図面・計画書添付書

椙山女学園　星が丘キャンパス大学会館食堂リニューアル工事

図面名称 1階・2階床伏図	[✓ 躯 体]	仕 上	設 備
	[✓ 打合図]	受領図	受領印用図
施工予定日 2026/12/07	発行日		返却希望日

1階・2階床伏図

A－A 断面図 S=1:30

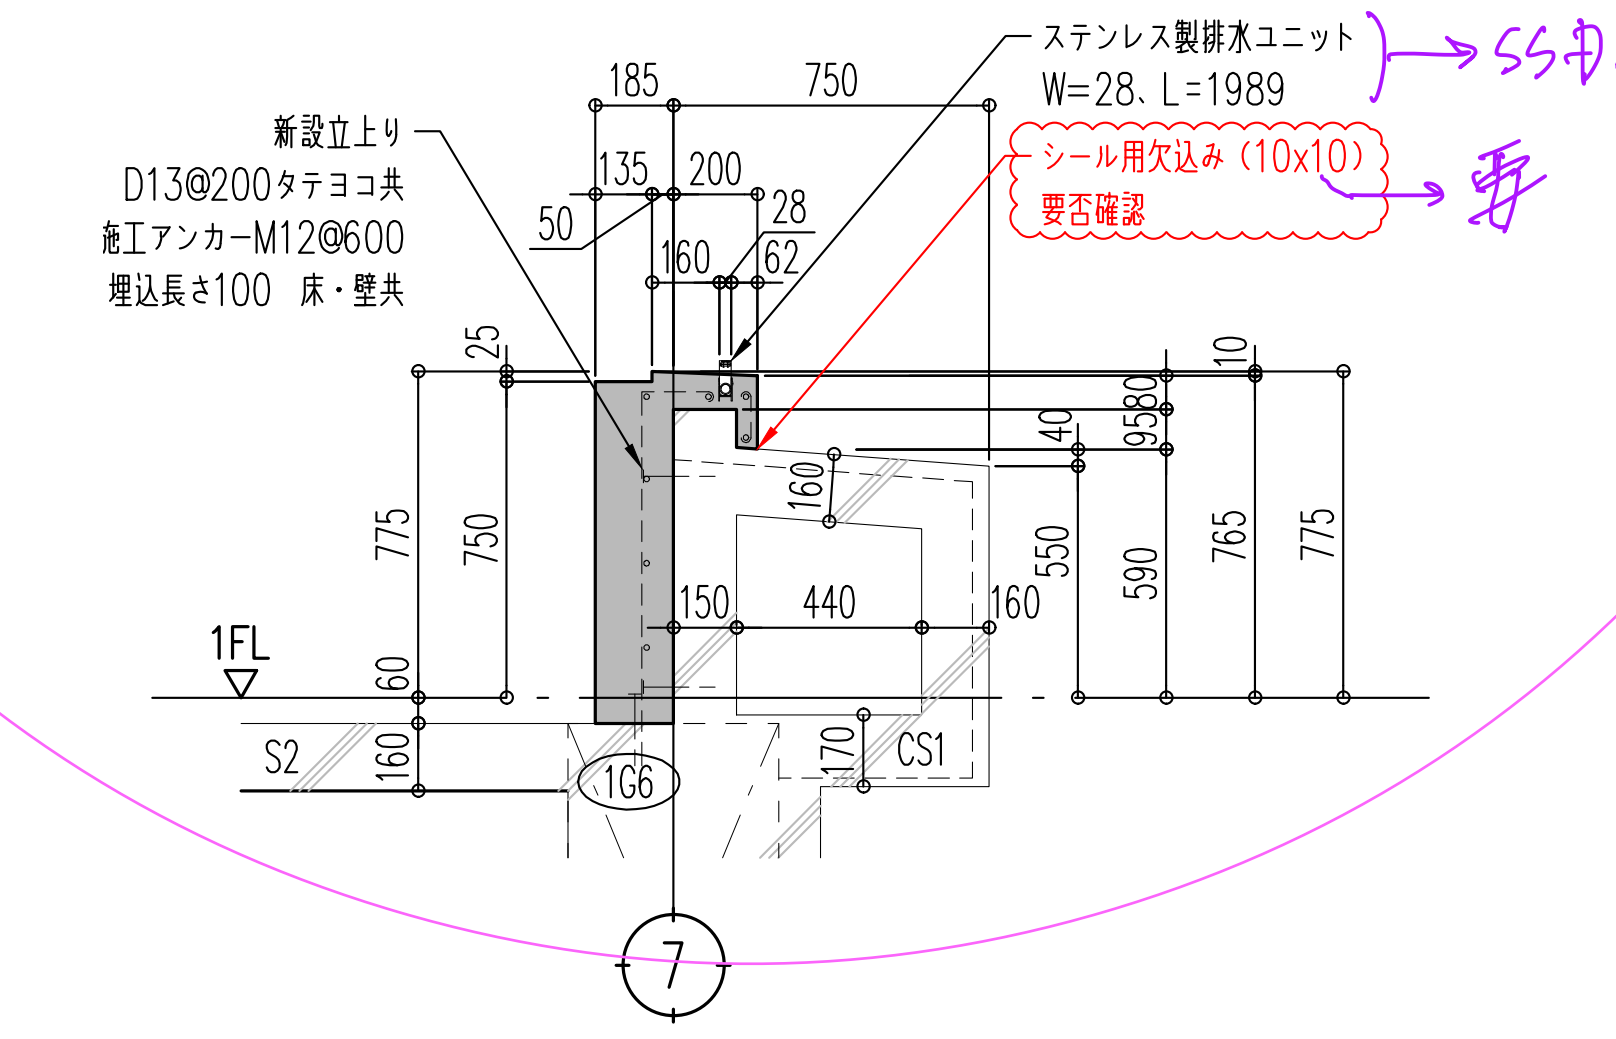
ステンレス製排水ユニット W=28、L=1989
シール用欠込み（10x10） 要否確認
断面立上り D13@200タテヨコ共
後施工アンカーM12@600 埋込長さ100 床・壁共
1FL
S2
CS1

→ SS巾、木デッキ、20ミリクリアランスと一緒に相談

∠20mm クリアランスはヒールがはまり危険。細目グレーチングで水を切るのが確実

SSD納まりにより躯体形状検討中

→ 要
